リサイクル燃料貯蔵株式会社

リサイクル燃料備蓄センター使用済燃料貯蔵事業変更許可申請書

(使用済燃料貯蔵施設の変更)

使用済燃料貯蔵施設の位置、構造及び設備の基準に関する規則の解釈等の改正に伴い、リサイクル燃料備蓄センターにおける基準地震動に、震源を特定せず策定する地震動として標準応答スペクトルを考慮した地震動を追加し、関連する記載事項の一部を変更する。

第1図 基準地震動の応答スペクトル（水平方向）

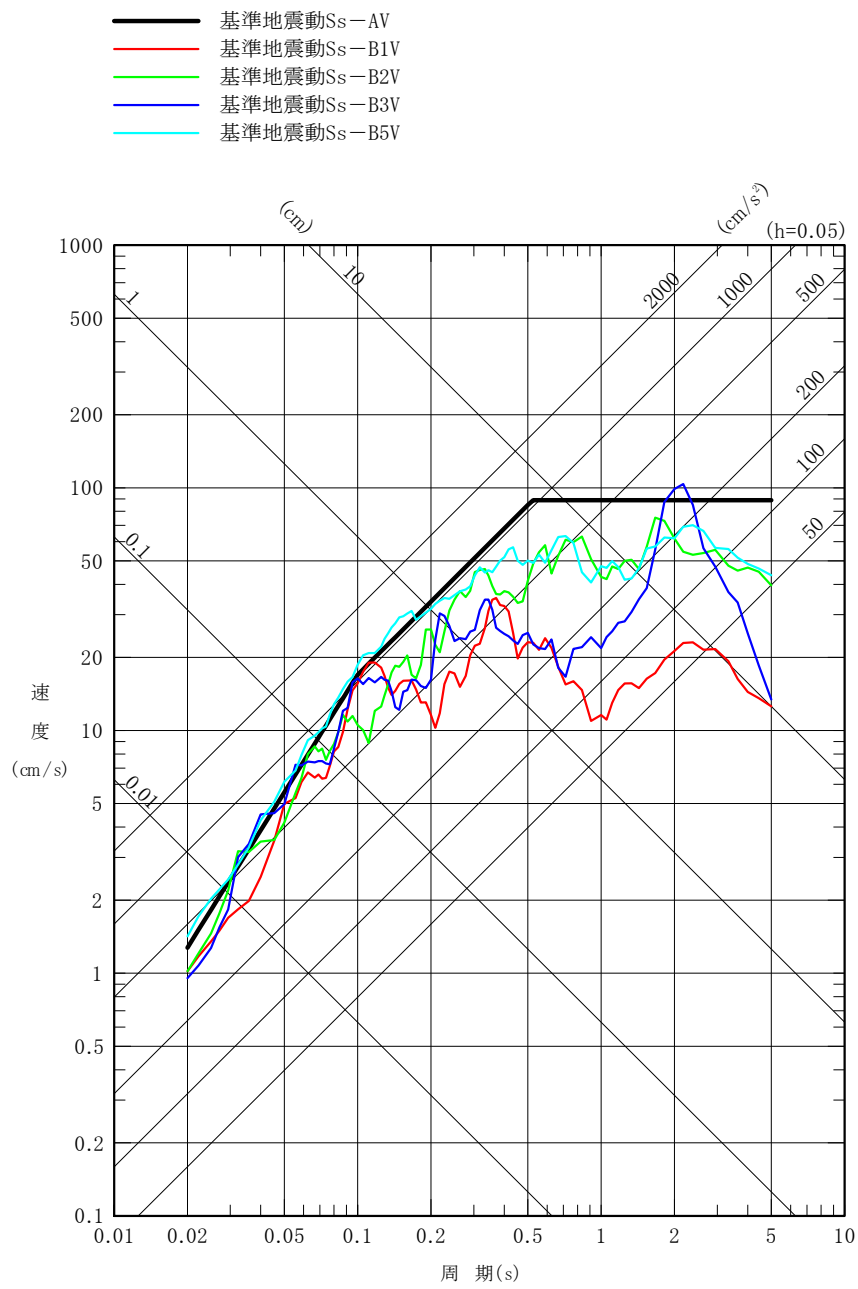
策定した基準地震動の応答スペクトルを第1図及び第2図に、加速度時刻歴波形を第3図～第8図に示す。

使用済燃料貯蔵施設の位置，構造及び設備並びに貯蔵の方法図面について，
下記図面を変更又は追加する。

第1図 基準地震動の応答スペクトル（水平方向）

第 8 図 基準地震動 S_s-B5 の加速度時刻歴波形

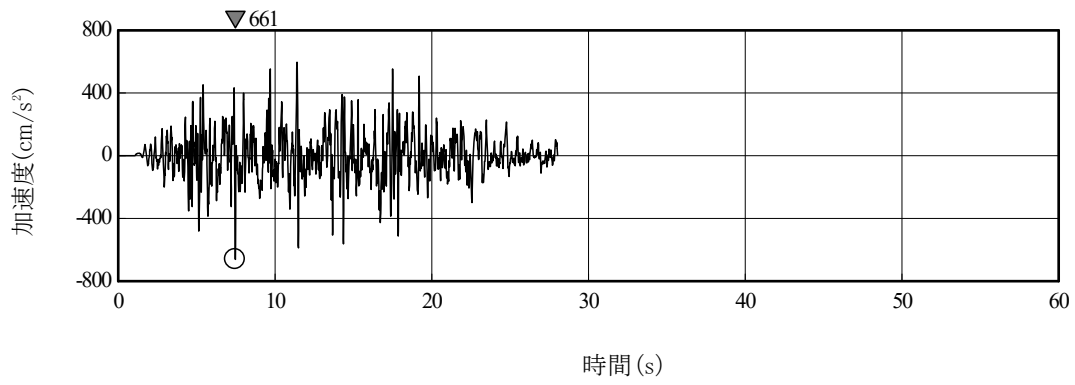
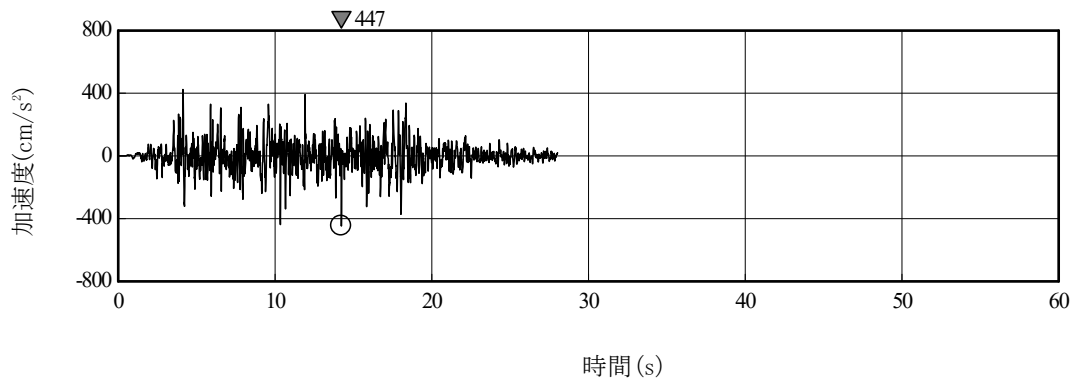
第8図 基準地震動S_s-B5の加速度時刻歴波形

第 5.6-35 図(1) 標準応答スペクトルを考慮した地震動の
 応答スペクトル (水平方向)

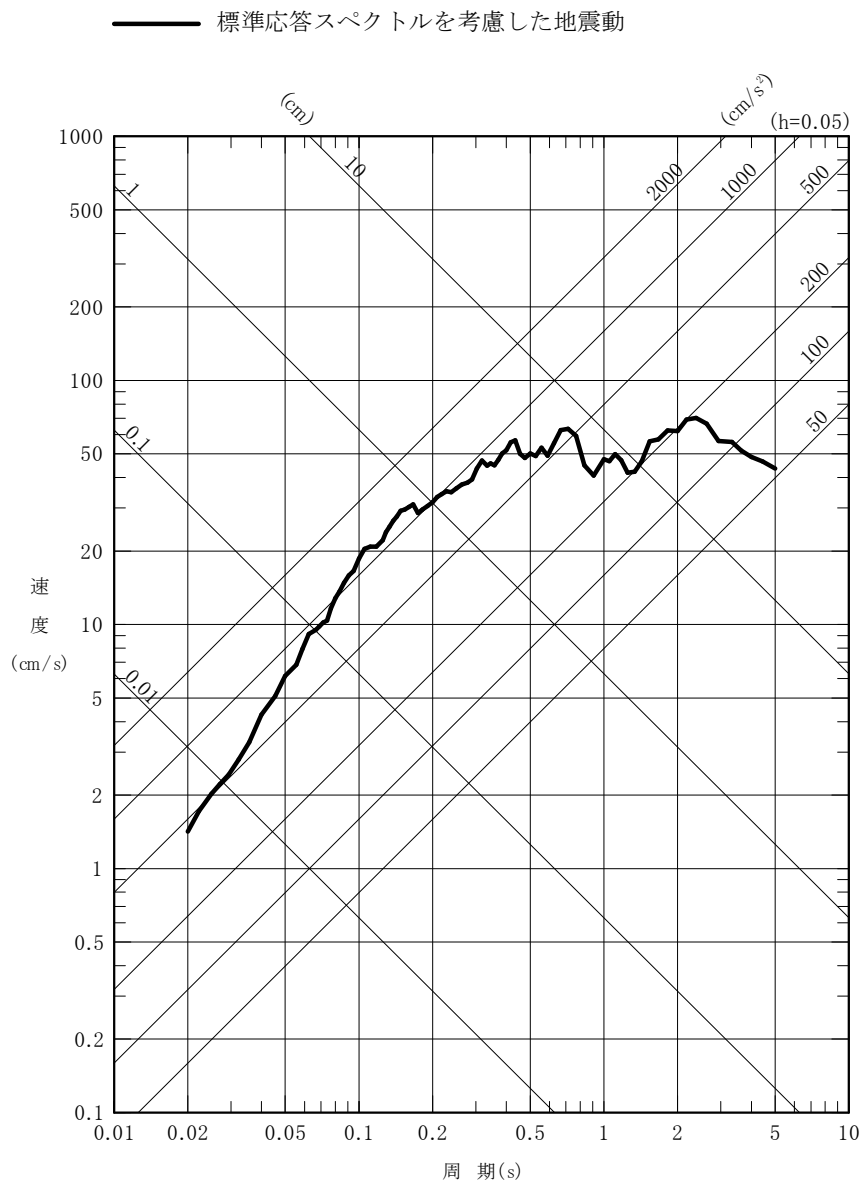
第 5.6-35 図(1) 標準応答スペクトルを考慮した地震動の応答スペクトル（水平方向）

第5.6-14表に示した標準応答スペクトルに適合するよう、地震基盤相当面における模擬地震波を作成し、地盤構造モデルを用いて解放基盤表面における地震動（以下「標準応答スペクトルを考慮した地震動」という。）を設定する。地震基盤相当面における模擬地震波は、一様乱数の位相をもつ正弦波の重ね合わせによって作成する。模擬地震波の継続時間と振幅包絡線は、Noda et al.（2002）⁽³⁷⁾に基づき第5.6-32図の形状とし、振幅包絡線の経時的变化を第5.6-15表に示す。地震基盤相当面における模擬地震波の作成結果を第5.6-16表に、標準応答スペクトルに対する模擬地震波の応答スペクトル比を第5.6-33図に、時刻歴波形を第5.6-34図に示す。標準応答スペクトルを考慮した地震動に用いる地盤構造モデルは、統計的グリーン関数法による地震動評価で用いる地盤構造モデルとする。設定した標準応答スペクトルを考慮した地震動の応答スペクトルを第5.6-35図に示す。

第 5.6-36 図(1) 震源を特定せず策定する地震動の応答スペクトル (水平方向)

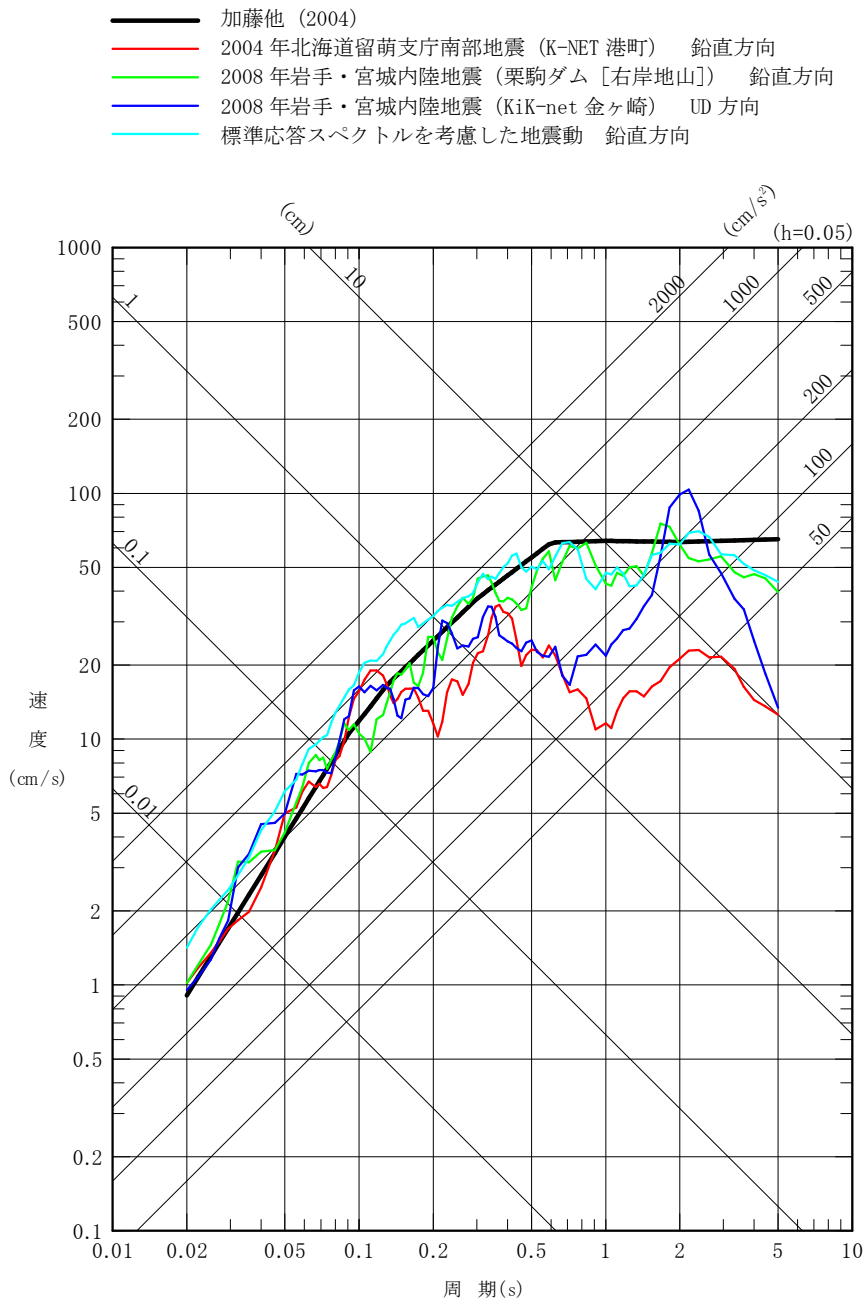
第 5.6-36 図(1) 震源を特定せず策定する地震動の応答スペクトル（水平方向）

震源を特定せず策定する地震動として採用した「2008年岩手・宮城内陸地震(栗駒ダム[右岸地山])」, 「2008年岩手・宮城内陸地震(KiK-net 金ヶ崎)」, 「2008年岩手・宮城内陸地震(KiK-net 一関東)」, 「2004年北海道留萌支庁南部地震(K-NET 港町)」, 「標準応答スペクトルを考慮した地震動」の応答スペクトル及び加藤他 (2004) の応答スペクトルを第5.6-36図に示す。

第 5.6-36 図(2) 震源を特定せず策定する地震動の応答スペクトル (鉛直方向)

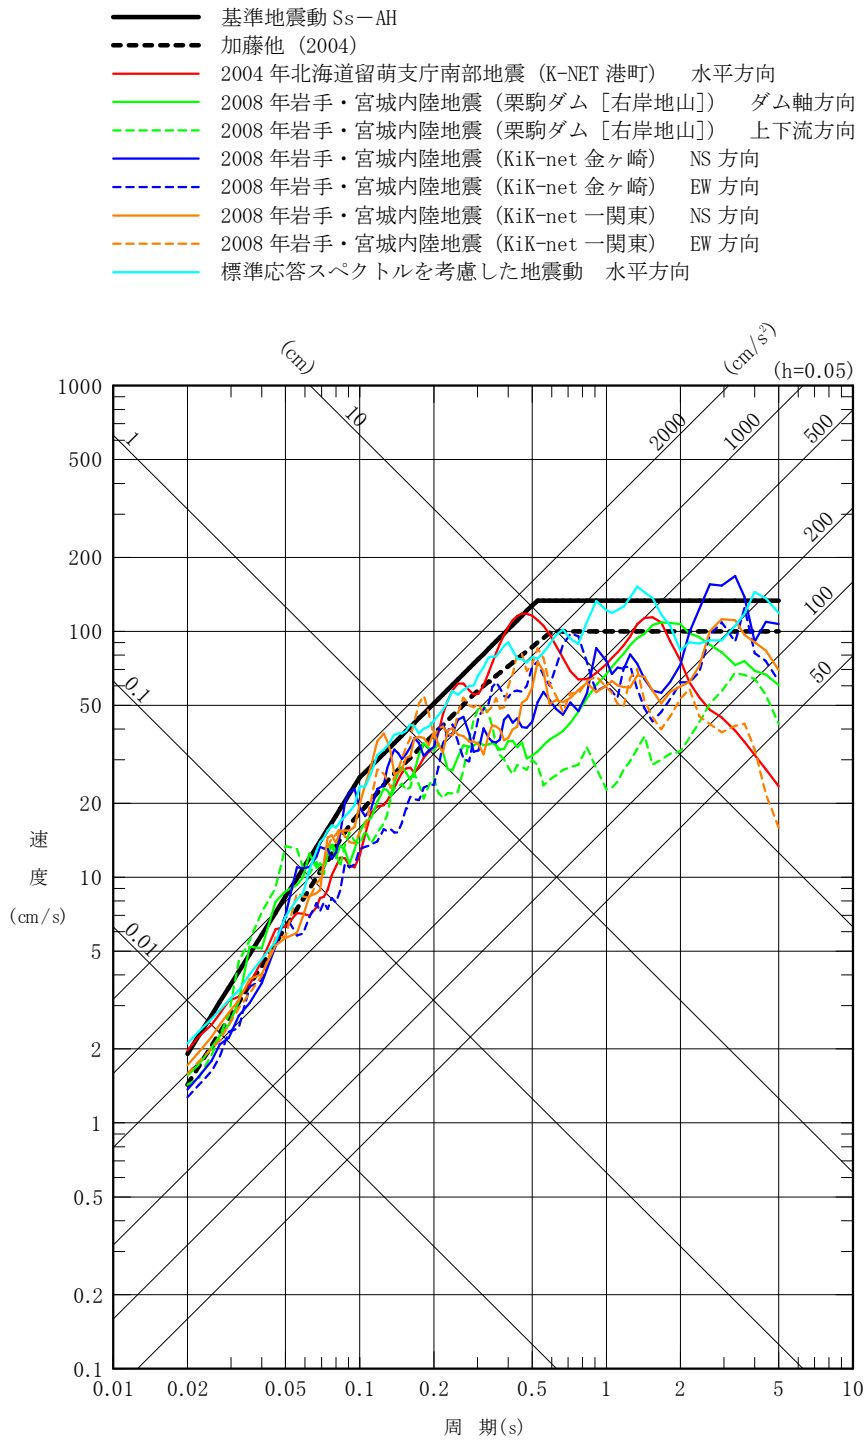
第 5.6-36 図(2) 震源を特定せず策定する地震動の応答スペクトル（鉛直方向）

第 5.6-44 図 (5) 基準地震動 Ss-B5 の時刻歴波形

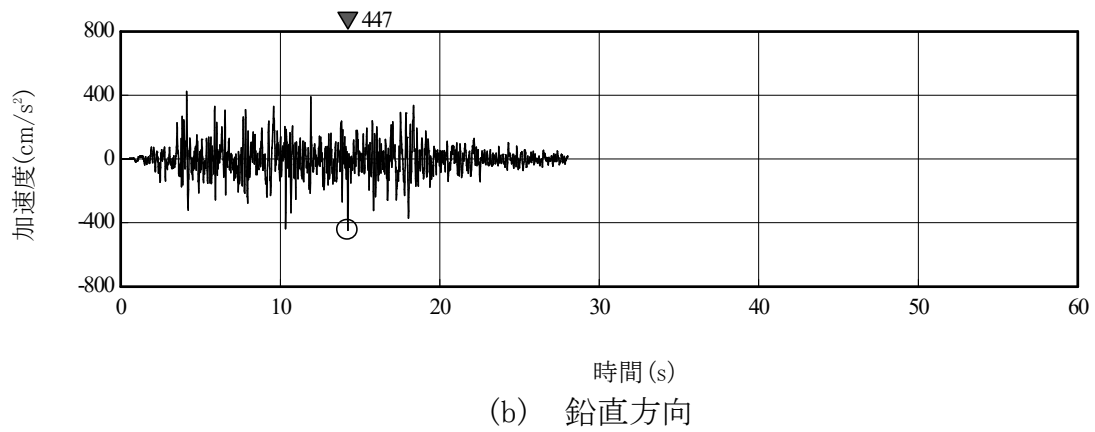
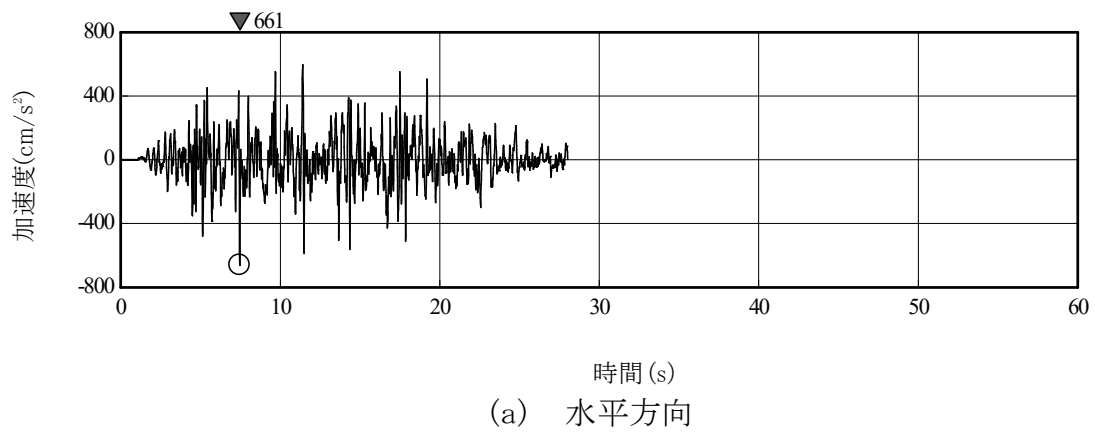
震源を特定せず策定する地震動と基準地震動 S_s-A の設計用応答スペクトル S_s-AH , S_s-AV との比較を第 5.6-42 図に示す。第 5.6-20 表に示す 5 波が基準地震動 S_s-A の設計用応答スペクトルを一部周期帯で上回ることから、「2004 年北海道留萌支庁南部地震 (K-NET 港町)」を基準地震動 S_s-B1 , 「2008 年岩手・宮城内陸地震 (栗駒ダム[右岸地山])」を S_s-B2 , 「2008 年岩手・宮城内陸地震 (KiK-net 金ヶ崎)」を S_s-B3 , 「2008 年岩手・宮城内陸地震 (KiK-net 一関東)」を S_s-B4 (水平方向のみ) 及び「標準応答スペクトルを考慮した地震動」を S_s-B5 として設定する。その応答スペクトルを第 5.6-43 図に、加速度時刻歴波形を第 5.6-44 図に示す。

第6.2-4図 青森県による津波浸水予測図

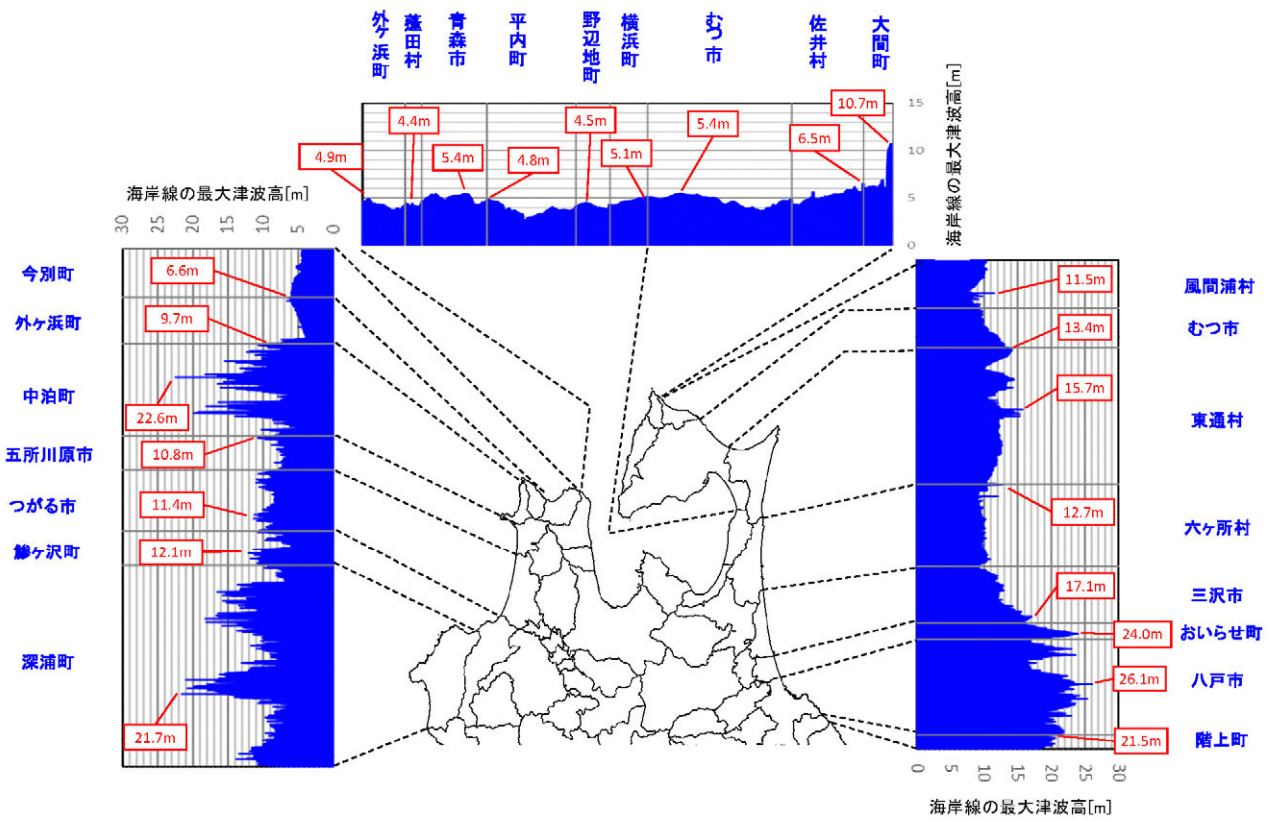
第 6.2-4 図 青森県による津波浸水予測図

なお、青森県では、内閣府（2020）⁽³⁵⁾における日本海溝・千島海溝沿いの巨大地震モデルの知見を踏まえ、内容を見直した津波想定を令和 3 年に公表（青森県（2021）⁽³⁶⁾）している。この津波波源モデルによる敷地付近の津波浸水予測図を第 6.2-4 図に、海岸線上での津波水位を第 6.2-5 図に示す。これによると、敷地前面海域での津波高は T.P. +13.4m となっている。

第 1.1-2 図 弾性設計用地震動の応答スペクトル

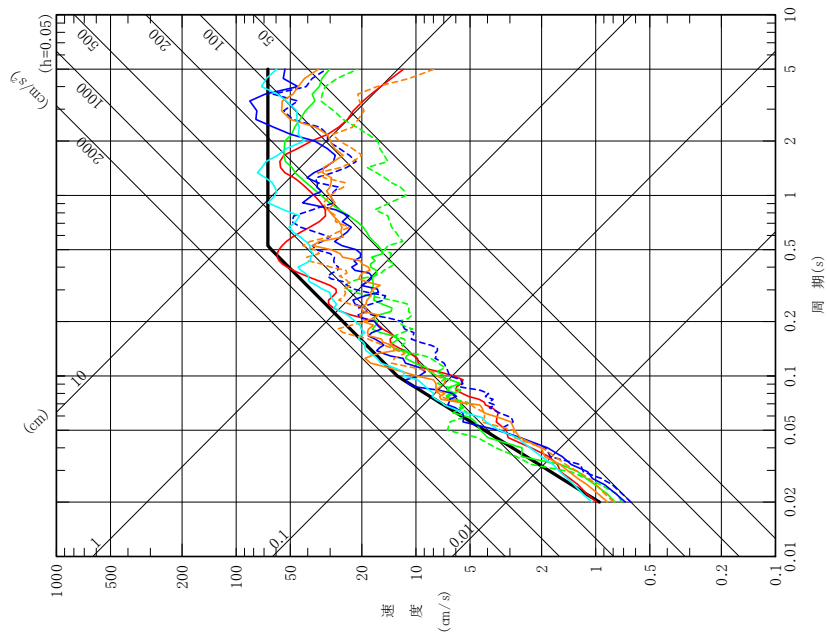
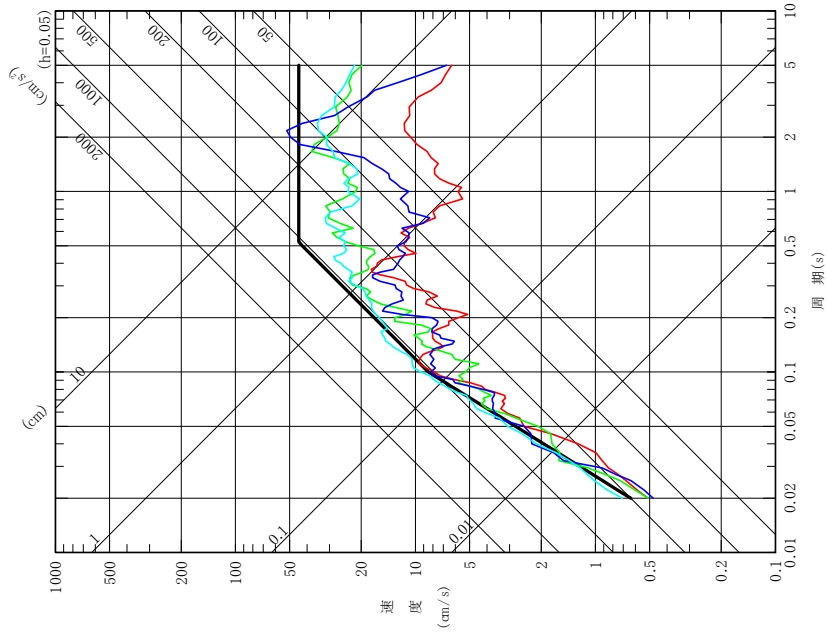
令和2年11月11日付け，原規規発第2011113号をもって事業変更許可受けたりサイクル燃料備蓄センターの使用済燃料貯蔵事業変更許可申請書の添付書類六の記述のうち，「第1.1-2表 弾性設計用地震動Sd-A及びSd-B1～Sd-B4の最大加速度振幅値」を「第1.1-2表 弾性設計用地震動Sd-A及びSd-B1～Sd-B5の最大加速度振幅値」と読み替えるとともに，下記項目の関連図面等を次のとおり変更する。
